LES AMÉNAGEMENTS CYCLABLES DE LA VILLE DE CAEN

DESCRIPTION ET ANALYSE CRITIQUE
PAR L'ASSOCIATION « DÉRAILLEURS »
Mars 2007

1. ESPLANADE JEAN-MARIE LOUVEL - AVENUE ALBERT SOREL

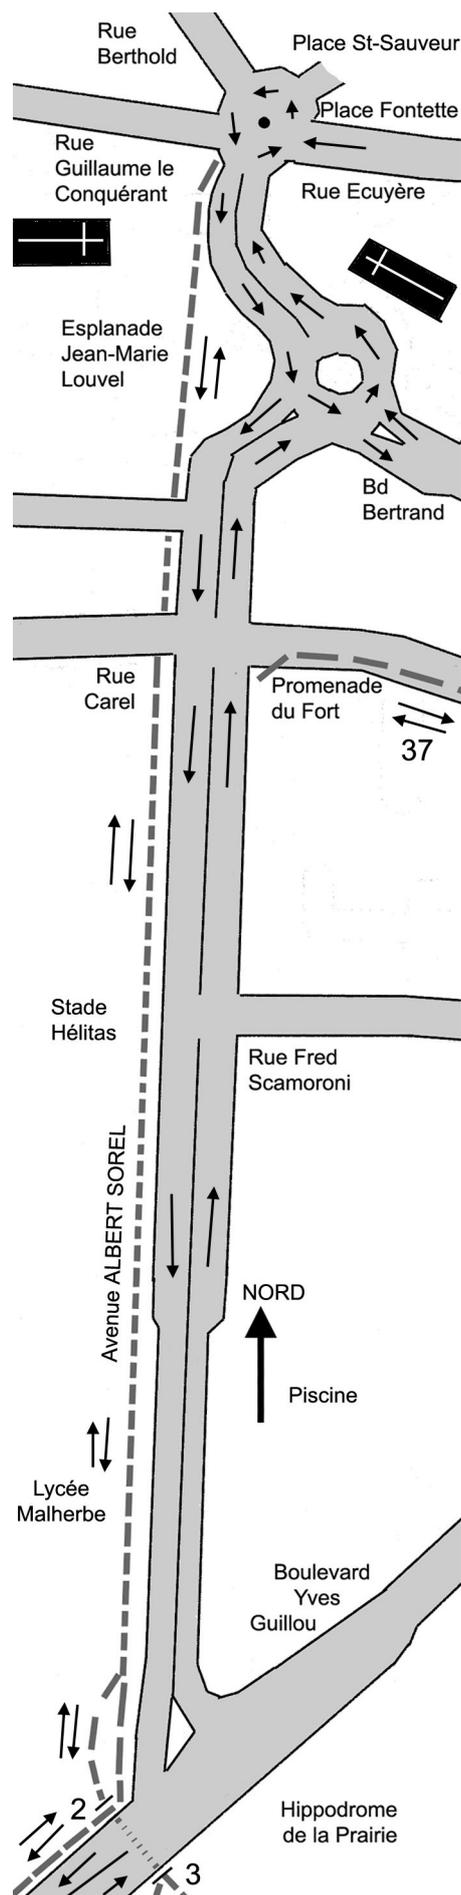
3. Le revêtement est moyen. La traversée de l'esplanade Louvel est en gravillon, ce qui est dangereux et n'est jamais apprécié des cyclistes.
4. La sortie de l'hôtel de police et le carrefour avec la rue du Carel sont protégés par des feux tricolores. Il n'y a pas d'autres carrefours.

8. La continuité n'est pas assurée place Fontette (plus rien si ce ne sont les rues piétonnes) alors qu'elle est excellente avec la piste du bd Guillou (fiche n° 2) et vers la Prairie (fiche n° 3).

9. Au total cet aménagement cyclable est agréable et très fréquenté. Il présente des défauts quant à la sécurité et la continuité côté Fontette.
10. Note : B.

2. BOULEVARD YVES GUILLOU

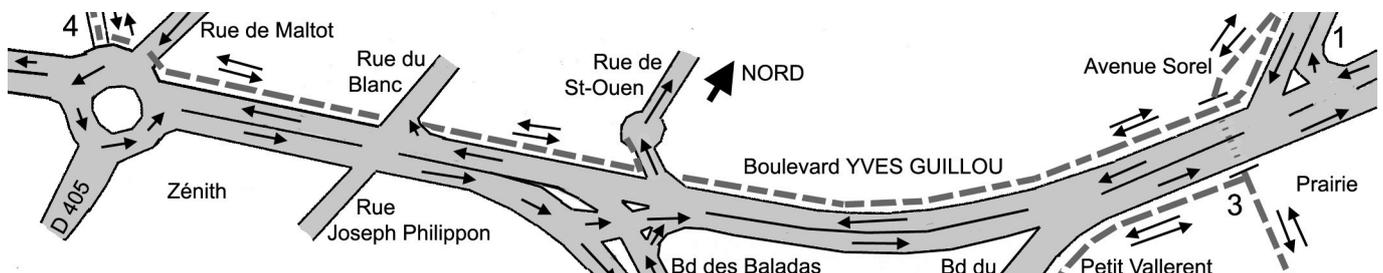
3. Le revêtement est médiocre et la piste souvent inondée dès qu'il pleut, mais on se sent bien sur cette piste cyclable. Il n'y a pas d'obstacles dangereux, sauf quelquefois des branchements quand il y a eu du vent. Les caniveaux sont plutôt rudes à franchir au niveau de la rue du Blanc.

4. Les carrefours posent problème. Celui avec la rue Saint-Ouen (à sens unique en quittant le bd Guillou) est abordé, par les automobilistes, prioritaires, à vitesse élevée sans vision sur les cyclistes qui viennent de leur droite malgré la pancarte indiquant leur présence. La voie privée allant vers la boulangerie et la banque, à l'entrée de la rue du Blanc, est prioritaire sur les cyclistes, ce qui n'est pas normal. Le carrefour avec la rue du Blanc est, en principe, bien sécurisé mais il a des conflits avec les voitures qui tournent à droite vers la rue du Blanc quand les cyclistes ont le feu au vert.

9. La piste cyclable du bd Yves Guillou est de bonne qualité et est très utilisée par les cyclistes. Elle mériterait d'être mieux sécurisée et prolongée sur tout le trajet du boulevard.

3. PRAIRIE – HAUT DE LA CAVÉE

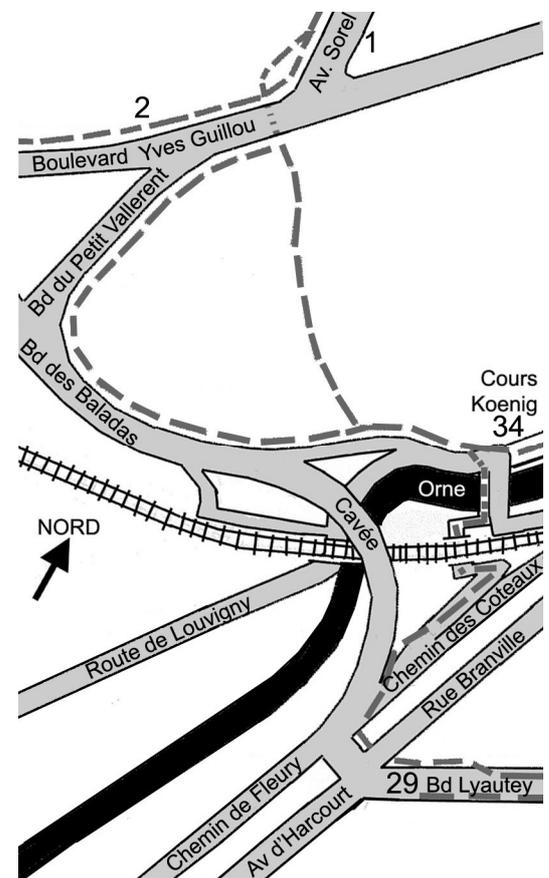
3. Le revêtement est en général moyen. La traversée de la Prairie se fait sur un chemin de terre très agréable mais glissant et avec de nombreuses flaques quand il pleut. Attention à la visibilité et aux obstacles à la sortie du tunnel Guillou en arrivant sur la Prairie, à l'entrée de la passerelle de l'Orne et à la sortie du tunnel sous la voie ferrée, juste avant la montée.

4. Le croisement avec l'important flux de voitures venant de la rue de l'Arquette par la passerelle de l'Orne nécessite de la vigilance. A cet endroit, seules des peintures sur le trottoir, dans un seul sens, matérialisent la continuité de l'aménagement cyclable.

9. Au total cet aménagement cyclable est plutôt agréable. Il présente de graves défauts à sa sortie Cavée, vers le sud.
10. Note : B.

5. RUE DE CORNOUAILLES

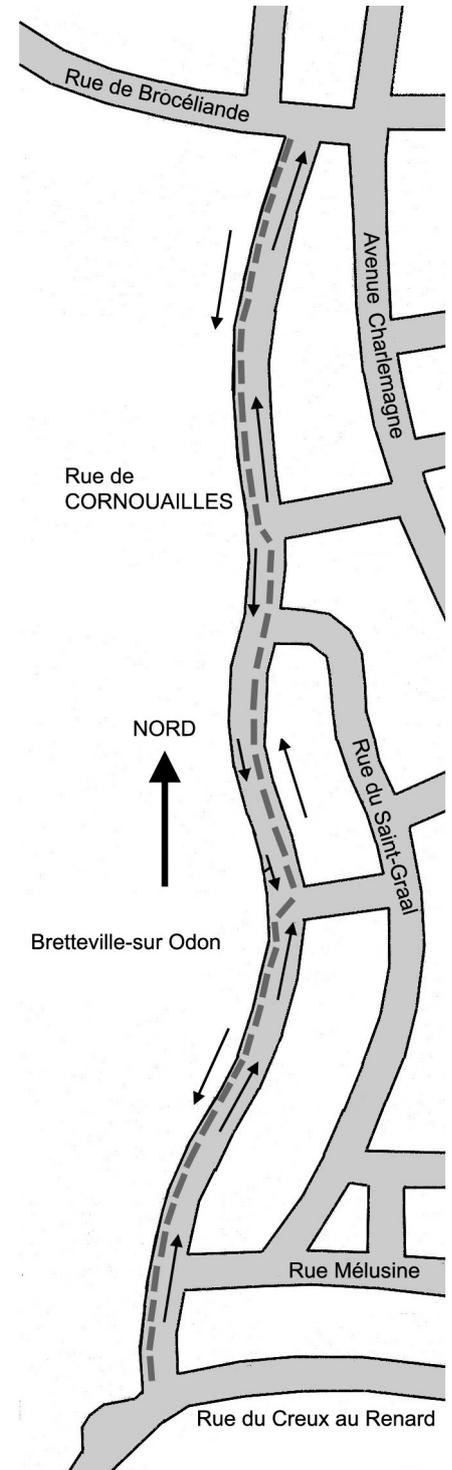
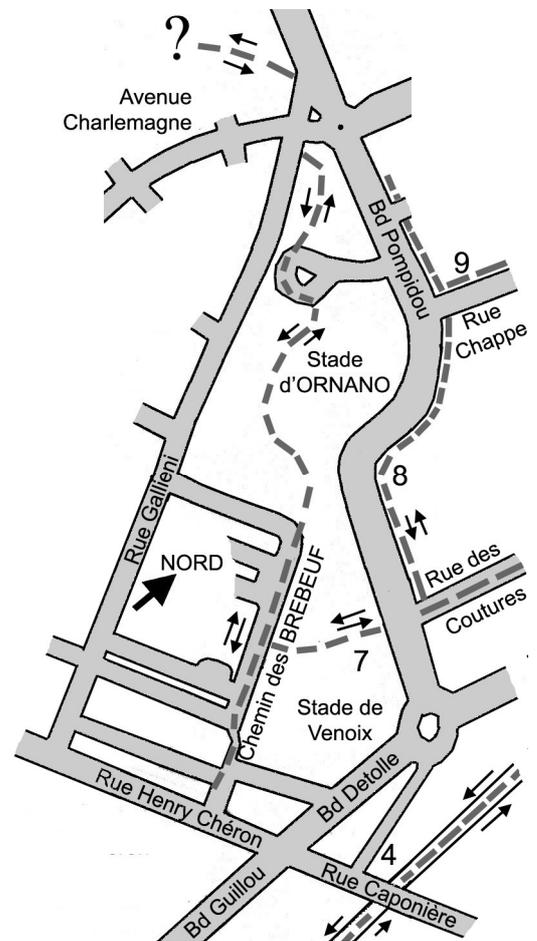
3. Le revêtement est moyen. Il n'y a pas d'obstacles autres qu'intellectuels.
4. Les carrefours ne posent pas problème dans ce quartier résidentiel.
5. Il n'y a que très peu de circulation. Par contre, la bande entre la voie et le stationnement des automobiles (sur les 160 m du milieu donc) est dangereuse et condamnable.

8. La continuité de l'aménagement est nulle. Il ne se connecte avec aucun autre aménagement.
9. Il s'agit d'une curiosité. Un aménagement cyclable ectoplasmique sans aucun intérêt autre que de belles échappées vers l'ouest sur la campagne de Bretteville-sur-Odon.

22.1. Le Pont Mobile. Franchissement périlleux pour les cyclistes.

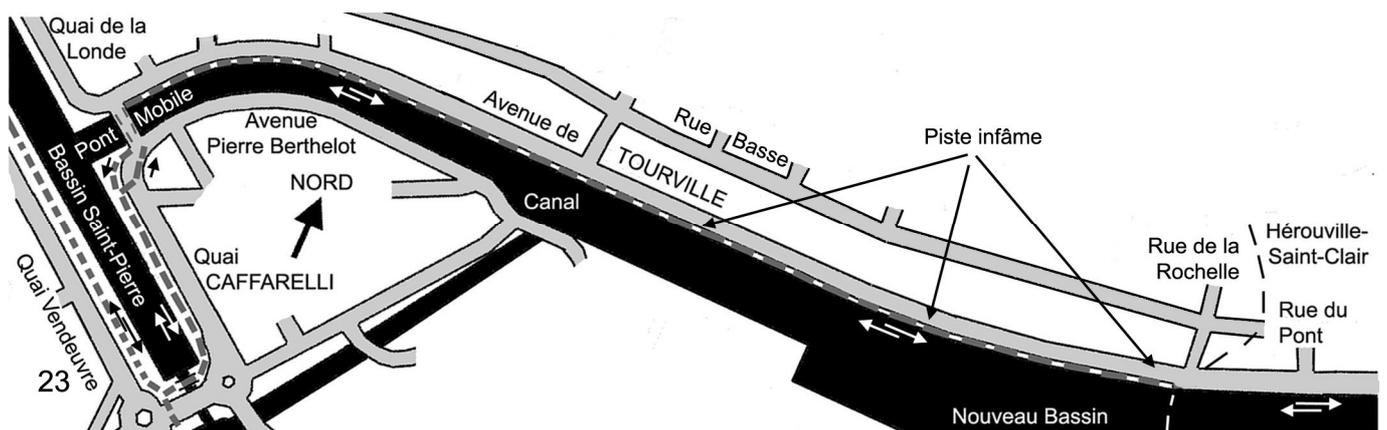
22.2. Avenue de Tourville. Les 720 derniers mètres. Peut-on faire pire ?

23.1. Quai Vendevure. Une belle piste mais avec des voitures qui débordent et des piétons qui peuvent surgir.

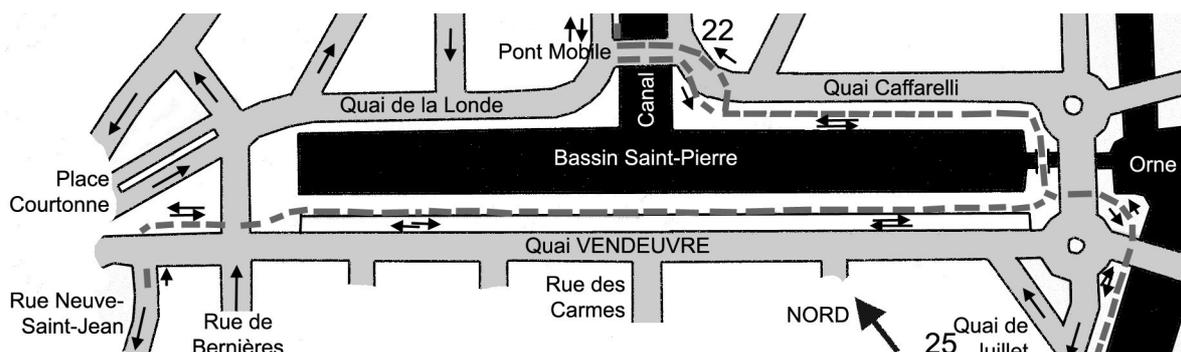
6. Deuxième gros problème : les piétons nombreux et qui débouchent inopinément du parking et surtout les adeptes de la planche à roulette qui ont trouvé là un magnifique terrain pour leur sport.

9. Au total, bel équipement mais pas du tout utilisé par les cyclistes qui préfèrent rouler sur le quai proprement dit.
10. Note : D.

26.1. Av. du 6 Juin. Des sauts de trottoir trop hauts

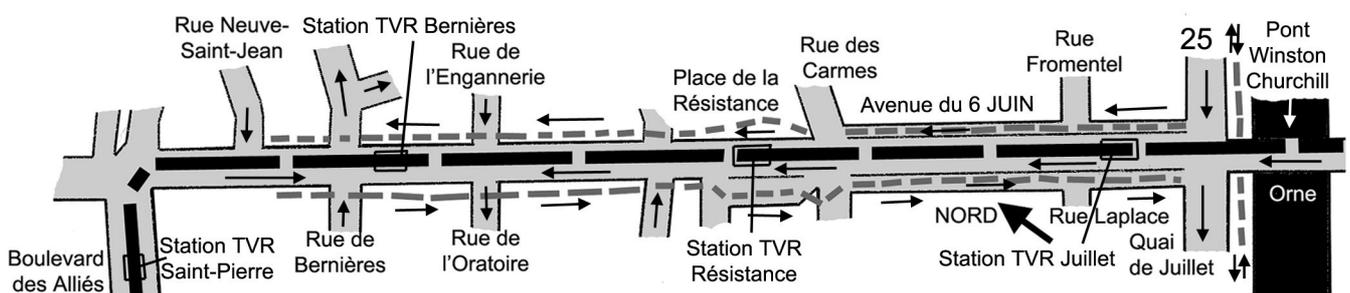
3. Le revêtement est correct, c'est celui du trottoir le plus souvent. Par contre la bordure du trottoir est beaucoup trop haute au carrefour avec les rues Frémontel et Laplace, et trop marquée sur les autres carrefours.

8. La continuité de l'aménagement est bonne et réelle avec les aménagements du quai de Juillet (fiche n°...). Mais il n'y a rien immédiatement au-delà de l'Orne. Elle est nulle du coté château On ne sait plus où aller, comment traverser le rond point du 8 mai 1945 pour rejoindre l'avenue de la Libération, par exemple. La seule sortie à peu près identifiée est la rue Neuve Saint Jean vers la Prairie qui est une rue piétonne, explicitement autorisée aux vélos.
